改善箇所説明図

改善の内容

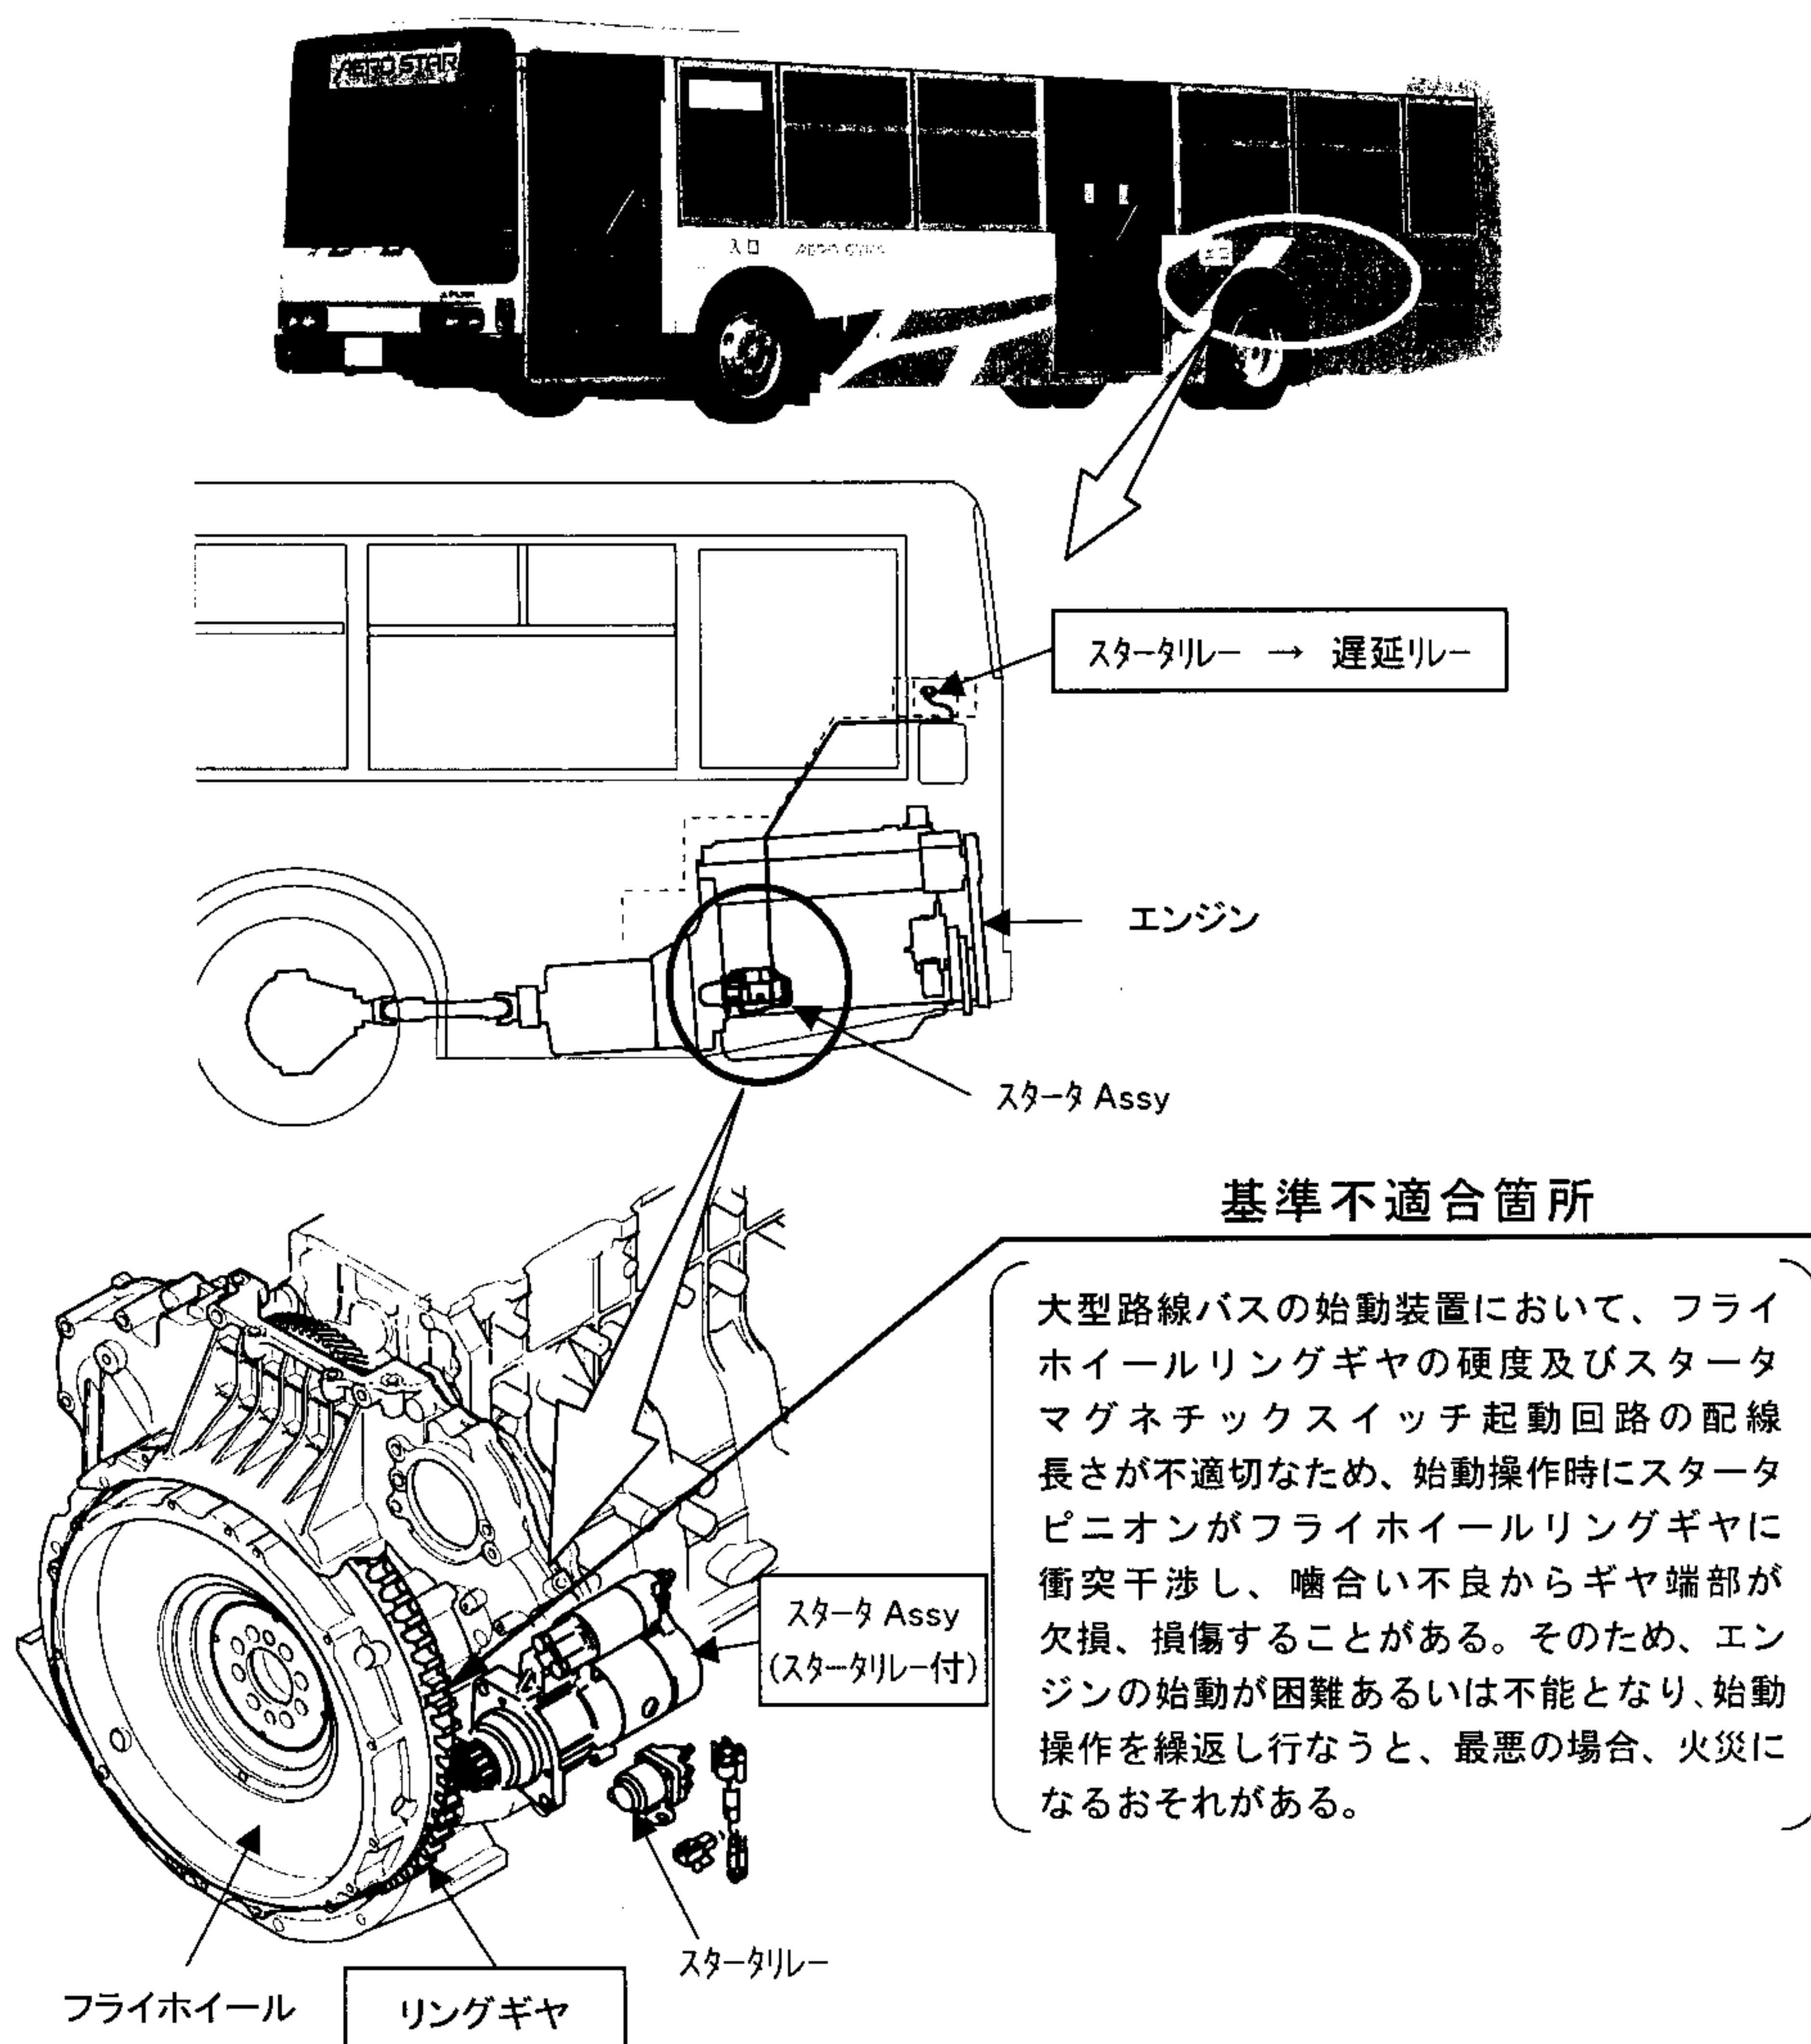
全車両、スターター式を対策品（スタータリレー付）と交換する。また、遅延リレー未装着車両については、遅延リレーを追加装着する。さらに、フライホイールリングギヤ硬度が不適切な車両は当該リングギヤを対策品と交換する。なお、対策されたフライホイールリングギヤが装着されている車両は、ギヤ面を点検し、異常が認められるものは新品と交換する。
